**Avis de la Mission régionale d'autorité environnementale de la région Nouvelle-Aquitaine sur la mise en compatibilité par déclaration de projet du plan local d'urbanisme de Gours, portée par la communauté d'agglomération du Libournais (33)**

n°MRAe 2021ANA59

**Porteur du Plan (de la Procédure) :** Communauté d'agglomération du Libournais

Figure n°2 : Zones humides identifiées sur le site d'implantation du projet (source : rapport de présentation, p. 33)

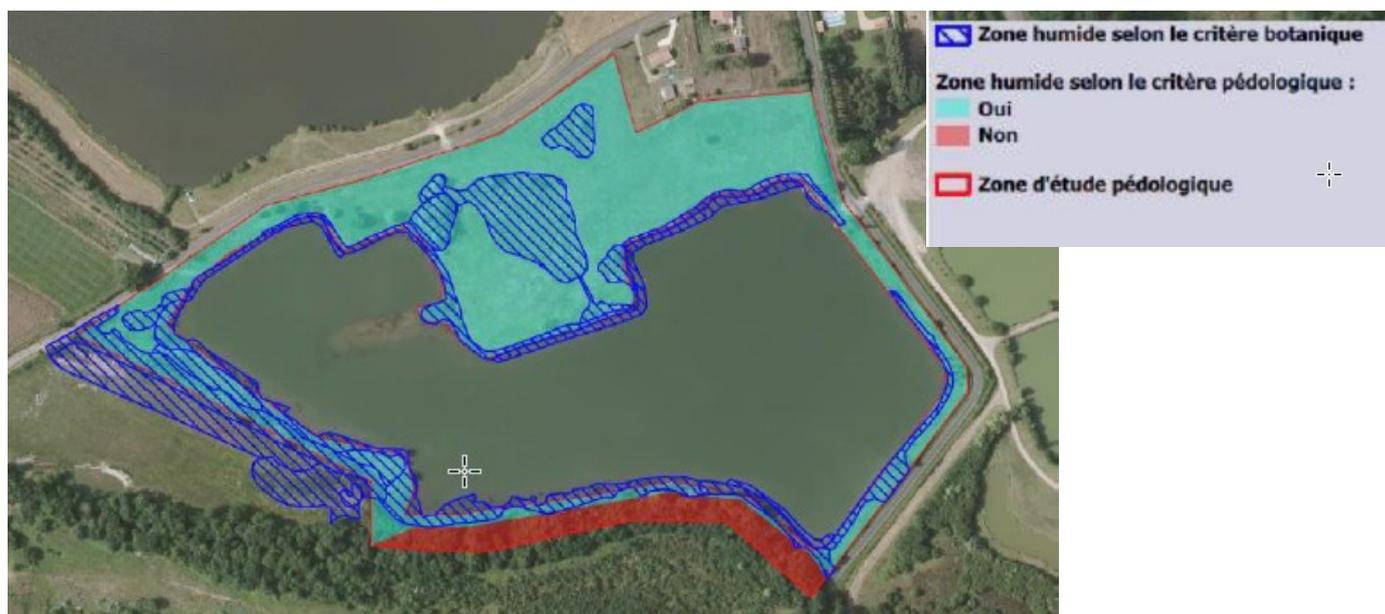
Le rapport fait état d'une démarche de recherche des zones humides et d'inventaire de la faune et de la flore. En conformité avec l'article L. 211-1 du Code de l'environnement, la méthodologie d'identification des zones humides tient compte des critères floristiques et pédologiques. Cette analyse fait apparaître que la quasi-totalité des surfaces qui ne sont pas couvertes par le plan d'eau présentent un caractère humide.

Le rapport classe les secteurs cumulant les critères pédologiques et floristiques comme zones à enjeu fort, et les secteurs ne satisfaisant qu'à l'un des deux critères comme zones à enjeu modéré.

Figure n°3 : Synthèse des enjeux naturalistes (source : rapport de présentation, p. 39)

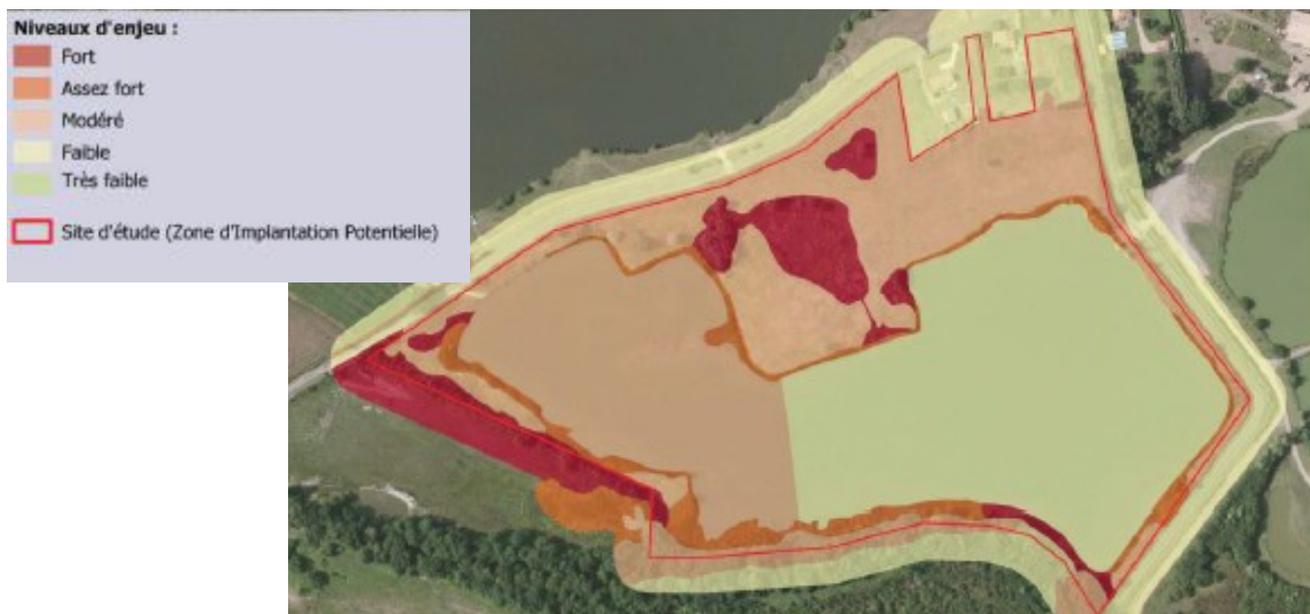
La superposition des enjeux floristiques, faunistiques et des enjeux liés à la zone humide permet de dégager une synthèse des enjeux naturalistes présentée à la page 39 du rapport. En cohérence avec l'analyse des sensibilités écologiques susmentionnée, elle fait ressortir des enjeux particuliers sur les berges du plan d'eau, les prairies humides au nord et à l'ouest du plan d'eau, et les boisements de feuillus au sud.
